Høring – endring av reguleringsplan – Ramberget, Gbnr 46/336 og del av 294, Vestnes kommune

Jf. Plan- og bygningsloven § 12-14 oversendes herved søknad om mindre reguleringsendring – endring ved forenklet prosess for Ramberget, gbnr 46/336 og del av 294. Planområdet er under utbygging.

Figur 5– Revidert plankart over byggeområdet. Alle friområder har fått navn og tilhørende føresegner. f_GF6 har fått endret bredde, og regulerte tomtegrenser innenfor BKS2 er justert i samsvar med eksisterende situasjon.

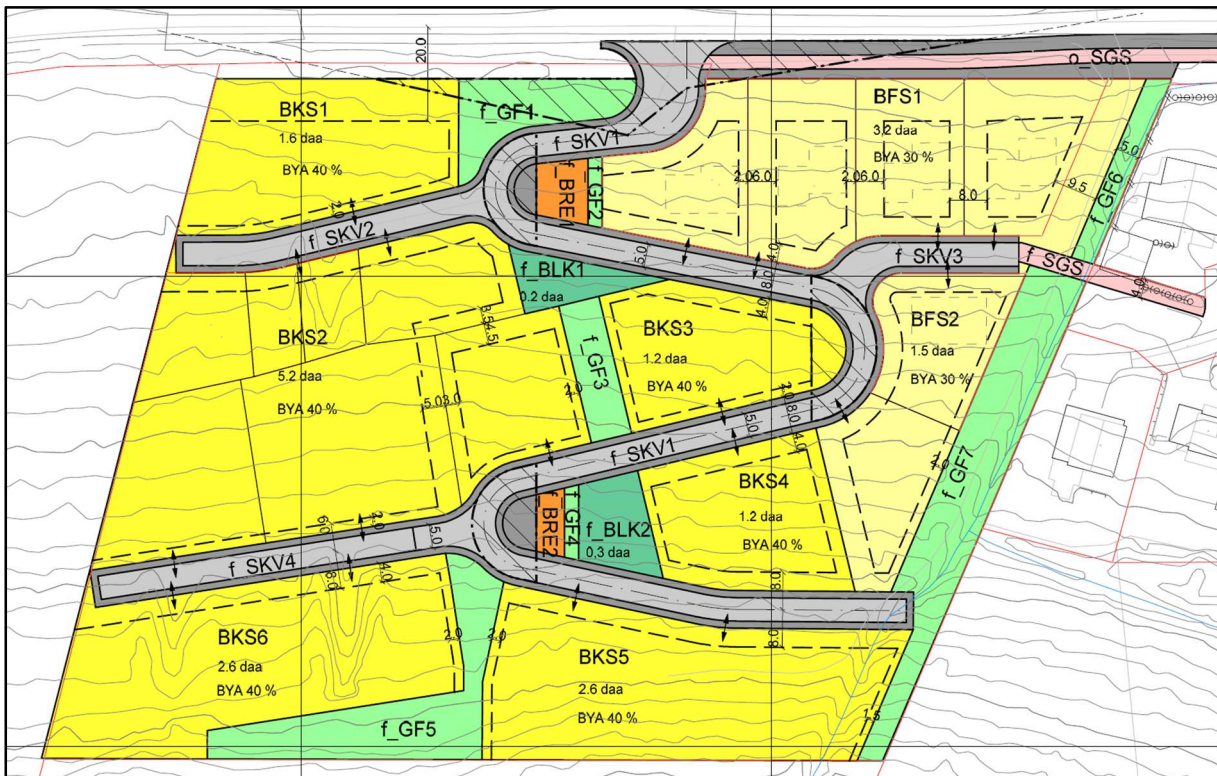
Endring i plandokumentene er som følger:

- 1) **Navngiving av friområder:** Alle friområder har fått feltnavn for å kunne beskrive i tilknyttede føresegner hvilken funksjon hvert enkelt formål skal ha og hva som er tillatt innenfor hvert formål.

Figur 6- Gjeldende plankart. Regulerte tomtegrenser er vist med sort linje og eksisterende tomtegrenser er vist med grønn linje.

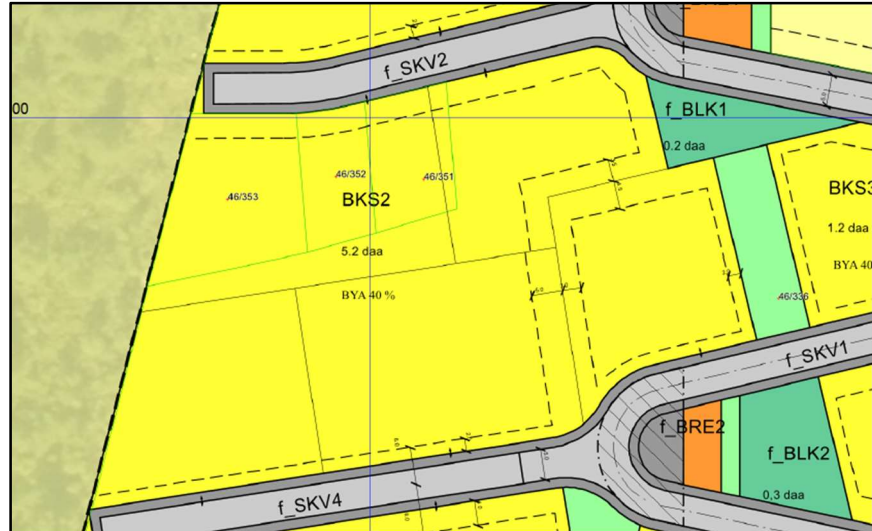
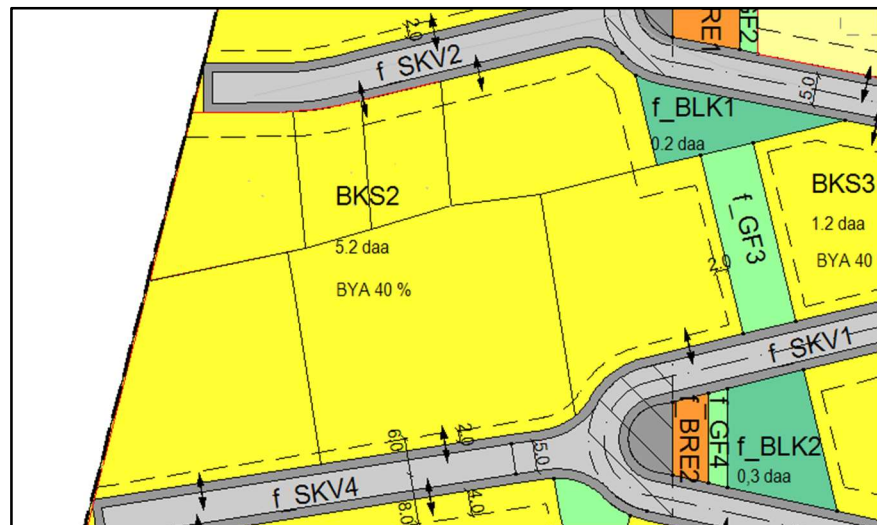
2) Korrigerende tomtegrenser: Justering av regulerte tomtegrenser for et areal i vestlig del av planområdet for tilpasning til eksisterende situasjon, dvs. justere regulerte tomtegrenser i samsvar med fradelte tomter der fradeling ikke er utført i samsvar med plankartet.

Figur 7- Foreslått plankart. Regulerte tomtegrenser er tilpasset eksisterende tomtegrenser, og byggegrense er fjernet mellom tomtene. Byggegrense er videreført langs lekeareal og friareal.

- 2) Korrigerende tomtegrenser: Virkning av korrigerende tomtegrenser for de fradelte arealene er at plankartet stemmer overens med eksisterende situasjon. Bakgrunnen for endringen i tomtegrenser er sannsynligvis at det har vært behov for mindre tomter i dette området etter utbygging. Man har også foreslått å endre byggegrensene som tidligere var inntegnet internt innenfor BKS2. Byggegrenser mot friområder, lekeareal og veg er uendret.

Figur 8 Kartskissen viser hvordan man ser for seg at tomtedeling vil bli dersom konsentrerte formål blir bebygget med eneboliger. Skissen er retningsgivende i forhold til fremtidig tomtedeling dersom det skal etableres eneboliger.

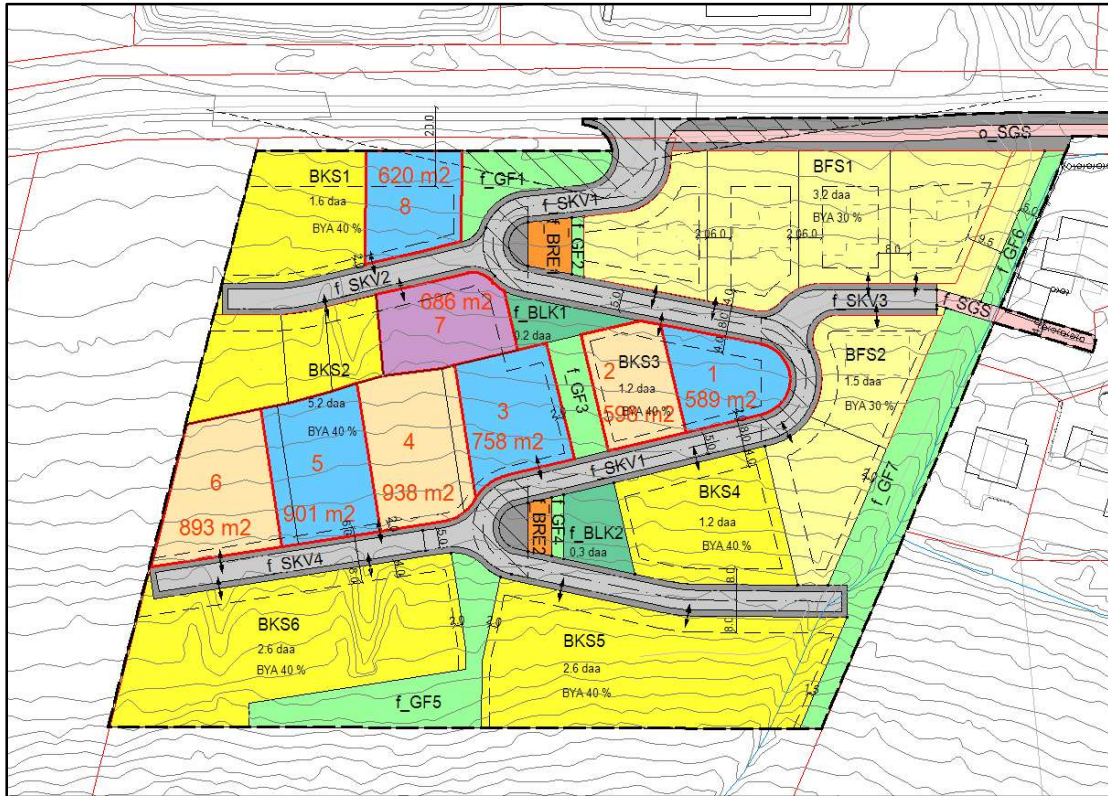
3) Tilrettelegging for etablering av eneboligbebyggelse innenfor BKS1, BKS2 og BKS3. Man har åpnet i planendringen for at det kan etableres eneboligbebyggelse innenfor BKS1, BKS2 og BKS3. Bakgrunnen for dette er at utbygger har erfart at det ikke er marked for flermannsboliger i dette området pr. i dag, slik at man ser for seg at utbygging stopper opp dersom man ikke åpner for etablering av eneboliger. Man har foreslått å gjøre dette på en slik måte i denne planendringen, at dersom markedet

endrer seg underveis i utbyggingsperioden, vil det være mulig å bygge ut området som opprinnelig planlagt.

Figur 9 – Gjeldende plankart – viser friområde og byggeområde i nordøstlig del av byggeområdet.

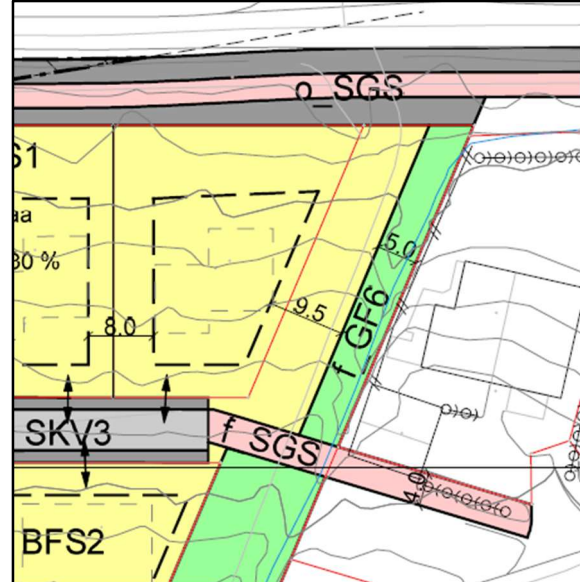
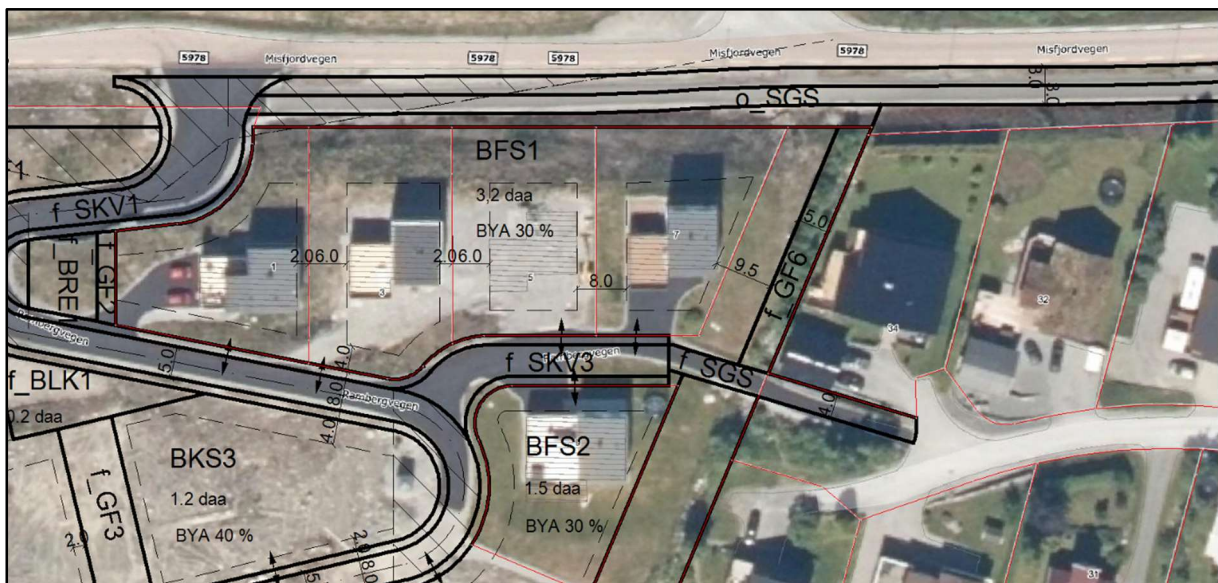
- 4) **Justering formålsgranse:** Byggeområdet BFS1 er foreslått med utvidet areal mot øst, og tilgrensende friareal i øst er foreslått med tilsvarende mindre areal. Byggegrense er uendret. Formålet er å tilrettelegge for ønsket arealbruk for det utvidede boligformålet, hvilket er å videreføre etablert terrengfylling.

Figur 10 – Foreslått plankart – Byggeområdet er utvidet og friområdet f_GF6 er smalere. Byggegrense er uendret.

- 4) Justering formålsgrænse: Byggeområdet BFS1 har i gjeldende plan en bredde på 12,5 meter. Endringen i plankartet fører til at byggeområdet BFS1 har fått utvidet areal mot øst med ca 7,5 meter, og tilgrensende friareal i øst er krympet til 5 meter bredde. Byggegrænse er uendret, slik at det kan ikke etableres bygninger innenfor det utvidede byggeområdet.

Vi vurderer at bekken har svært liten vannføring i en normalsituasjon, og at den ikke har stor bredde. Videre er selve bekken plassert langs østlig grænse av friområdet, slik at vi vurderer at med foreslått 5 meter bredde blir det plass til et vegetasjonsbelte innenfor området, samt evt. den gamle stien jf pkt A).

Figur 15 Terrengsnittene viser terrenget før og etter etablering av eksisterende terrengfylling i området. Sort linje viser hvordan terrenget innenfor BFS1 skal korrigeres slik at formålet f_GF6 blir tilbakeført til opprinnelig terreng. Prosjekteringen medfølger i eget vedlegg.

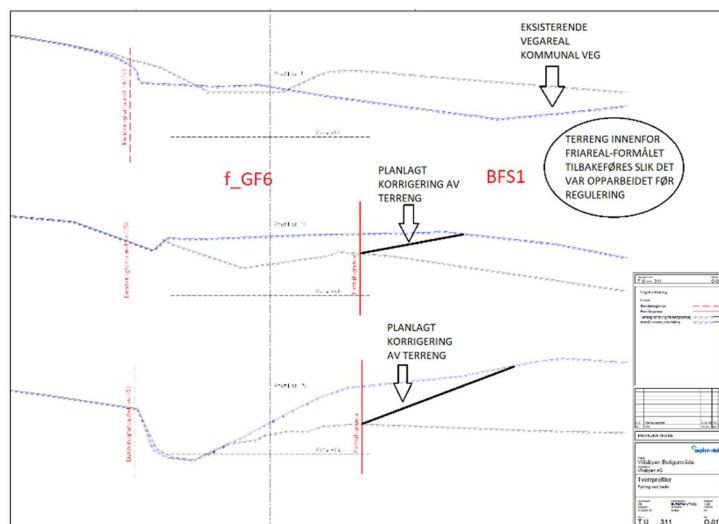
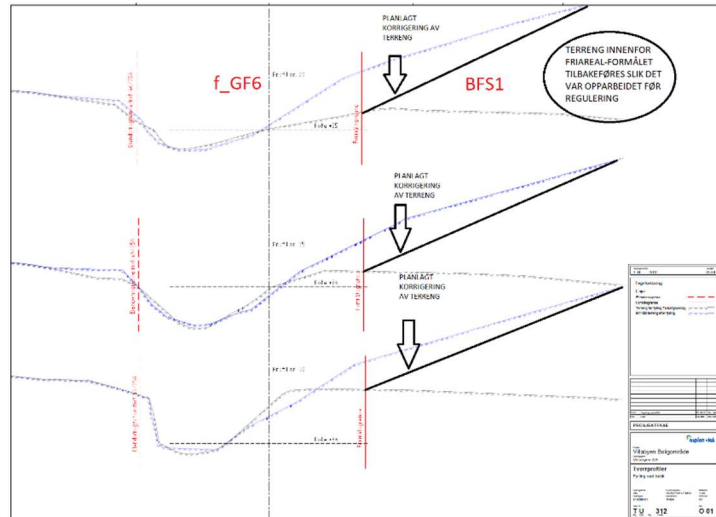
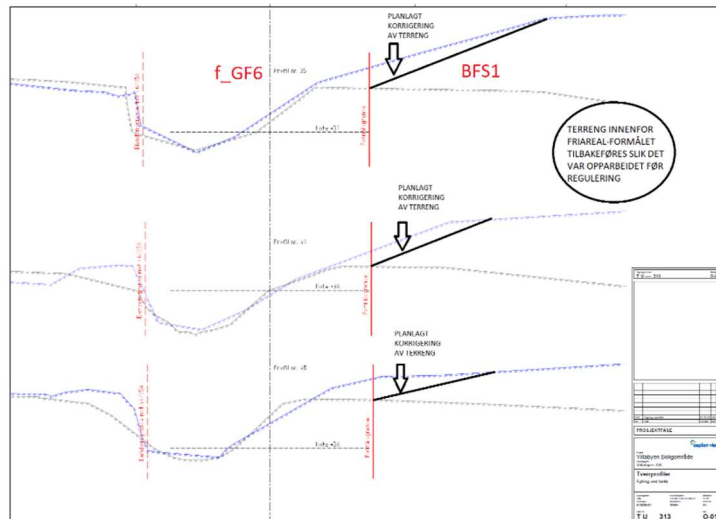
- 4) Justering formålsgrense:
 Man er kjent med at det har vært foretatt en endring av terrenget i dette området som ikke har vært i samsvar med hva som er tillatt innenfor gjeldende arealformål. Som nevnt er det opparbeidet en terrengfylling i området i nærheten av eksisterende bekk.

I planarbeidet har man foretatt en oppmåling og vurdering av hvordan arealet var opparbeidet før regulering, og hvordan arealet er opparbeidet pr i dag. Hensikten med å utrede terrengforhold før og i dag, har vært å sikre at arealet nær bekkene ikke blir endret i forhold til situasjonen ved tidspunktet for godkjent reguleringsplan for

Figur 17- Terrengsnittene viser terrenget før og etter etablering av eksisterende terrengfylling i området. Sort linje viser hvordan terrenget innenfor BFS1 skal korrigeres slik at formålet f_GF6 blir tilbakeført til opprinnelig terreng. Prosjekteringen medfølger i eget vedlegg.

Som det fremgår av terrengsnittene, tilrettelegger man for å justere terrenget innenfor formålet f_GF6 tilbake til slik det var før terrengfyllingen ble etablert.
